Mission régionale d'autorité environnementale
ÎLE-DE-FRANCE

Avis délibéré
de la Mission régionale d'autorité environnementale
d'Île-de-France sur le projet de construction d'un ensemble
immobilier sur la partie centrale de l'île Seguin
à Boulogne-Billancourt (92)

N°MRAe 2021 – 1755
en date du 16/12/2021

Figure 2: Plan masse du projet Vivaldi, source : étude d'impact, p. 13, avec indications ajoutées par la MRAe

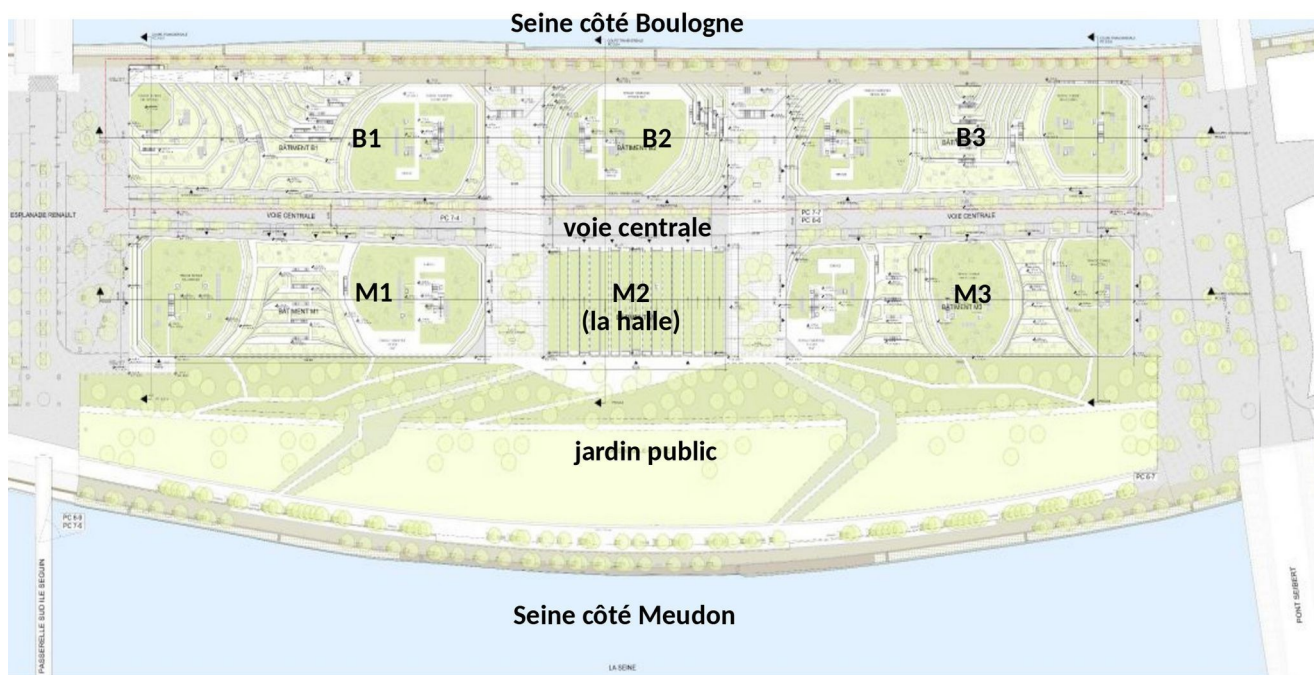
La MRAe note que les surfaces de plancher décrites ne sont pas présentées clairement au sein du dossier, ni les gabarits des immeubles. Ceux-ci apparaissent parfois contradictoires entre l'étude d'impact et certaines pièces du permis de construire (PC)⁴. Pour bien comprendre le projet, la consultation de pièces du PC, comme la notice architecturale (PC4), s'avère souvent nécessaire.

4 L'étude d'impact indique une SDP de 123 500 m² pour les bureaux alors que la pièce PC4 totalise une surface de 117 835 m². Pour les gabarits, l'étude indique R+2 à R+7 maximum alors que la coupe de l'immeuble B1 figure un gabarit de R+8 allant jusqu'à R+10 si l'on considère la triple hauteur du dernier niveau appelé « mezzanine » (lot 1, pièce PC3-02-2). Du reste, si l'on ne prend pas comme référence le niveau de la voie centrale mais le rez-de-berge, on atteint R+12 car les deux niveaux de parking apparaissent dans l'élévation.

Figure 4: « écoconception du projet », source : étude d'impact, A.02, p. 56. C'est l'une des seules coupes du dossier qui présentent l'étendue a minima du projet au sens environnemental – de berge à berge – à considérer selon la MRAe.

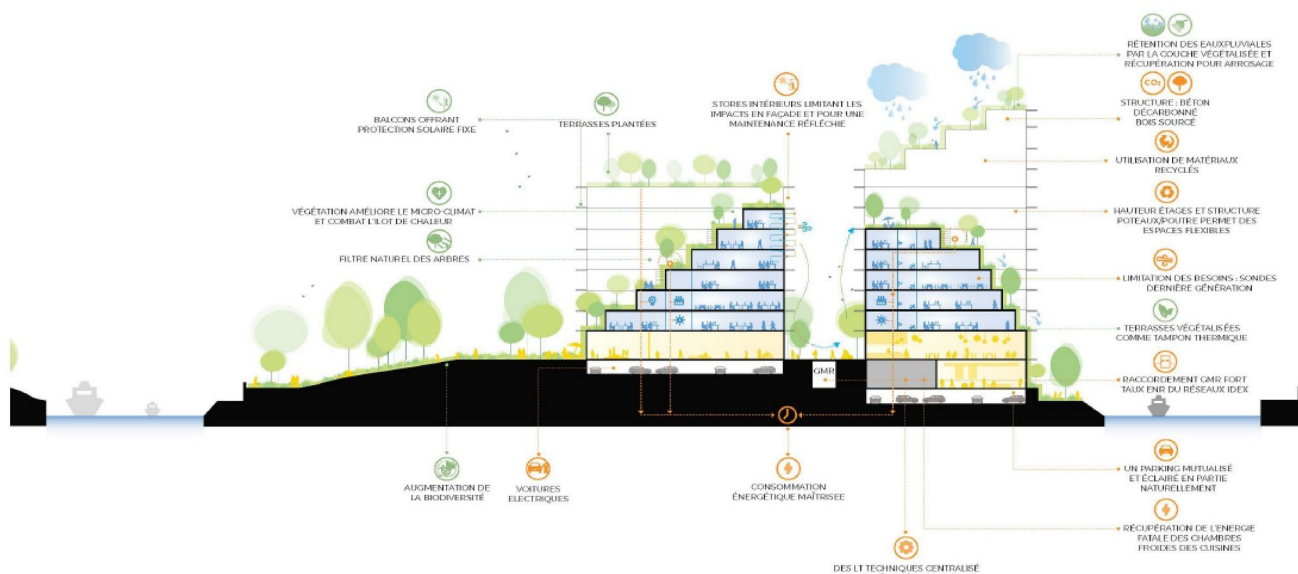
Au final, la MRAe estime que le projet, au sens environnemental, doit être appréhendé a minima « de berge à berge », en considérant l'ensemble formé par les immeubles et les espaces publics, en raison de la forte imbrication tant fonctionnelle (dessertes) qu'écologique ou paysagère de ces différentes parties. L'étude d'impact met en avant cette conception d'ensemble, notamment par la coupe qui synthétise l'« écoconception du projet » (A.02, p. 56) et quand elle explique que le projet a pour objectif d'« étendre le parc au-dessus des bâtiments » (A.02, p. 35)⁶.

(1) La MRAe recommande :

- de considérer le projet, au sens de l'évaluation environnementale, comme l'ensemble des aménagements qui composent a minima la partie centrale de l'île (immeubles et espaces publics) et d'actualiser l'étude d'impact, le cas échéant celle de la ZAC,
- de présenter une version consolidée du projet d'aménagement de la ZAC et justifier, à une échelle adaptée, la bonne prise en compte des enjeux du projet.

Figure 6: « Accessibilité piétonne et mobilité douce à l'île Seguin depuis les ponts et les passerelles », source : étude d'impact A.02, p. 42

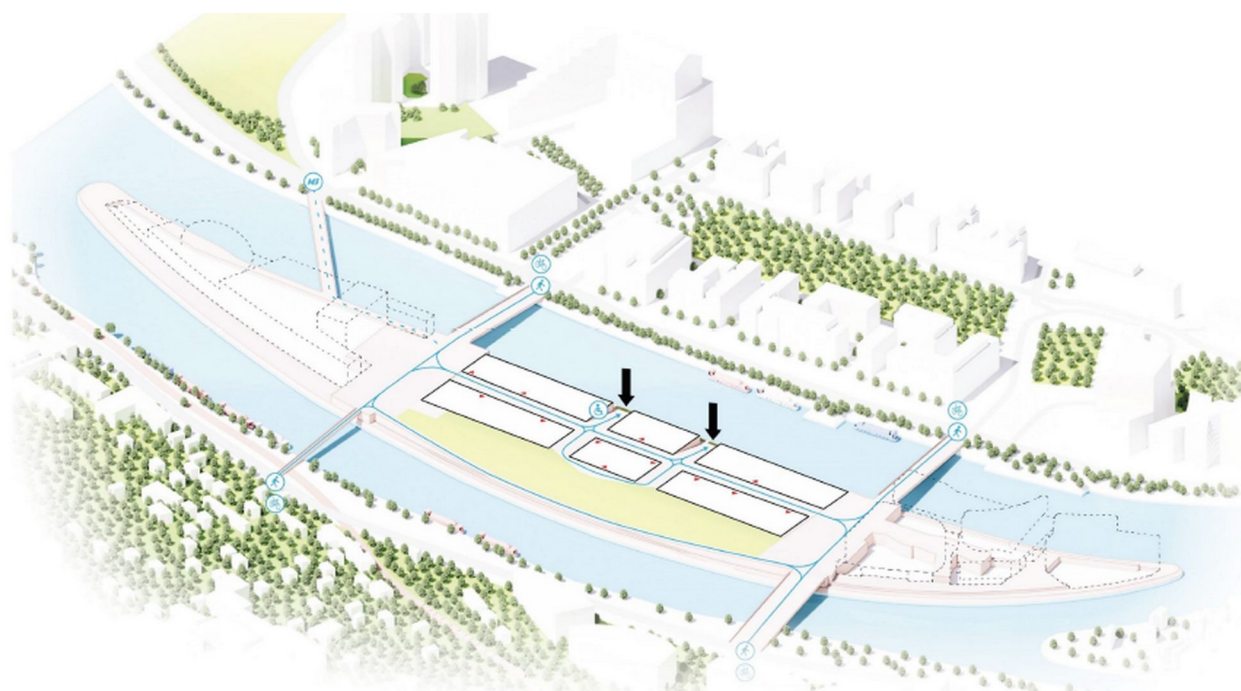
L'étude d'impact indique que le projet favorise l'usage des modes actifs, mais les aménagements prévus ne sont pas clairement identifiés (piste cyclable, cheminement piétons, etc.) notamment au niveau de la voie centrale, du jardin public et des berges (cf. supra). L'île étant présentée comme « dédiée aux mobilités douces » (A.01, p. 10) il y a lieu de démontrer et d'illustrer ce choix d'où la nécessité de développer la description des espaces publics. L'étude d'impact indique que les locaux pour les vélos seront situés en rez-de chaussée (A.02, p. 40), la notice architecturale précise que certains seront aménagés en mezzanine, accessibles via une goulotte³¹, ce qui peut constituer un frein à leur utilisation. Selon la MRAe, le maître d'ouvrage doit confirmer ce choix de localisation et justifier en quoi il favorise l'usage du vélo. De plus, l'étude d'impact n'évoque pas les places de stationnement vélo aménagées sur l'espace public.

Plus globalement, la MRAe souligne que l'étude d'impact ne présente pas d'étude stratégique précise sur les flux générés par le projet, croisant les différents modes de déplacements de laquelle pourrait découler les choix en matière de l'aménagement, de la localisation et du dimensionnement des stationnements automobiles et deux-roues.

(10) La MRAe recommande de produire une étude complète, actualisée et approfondie sur les mobilités qui englobe tous les modes de déplacements, expliciter les stratégies qui seront mises en place pour inciter les mobilités actives et justifier la localisation et le dimensionnement des stationnements automobiles et vélos qui en découlent.
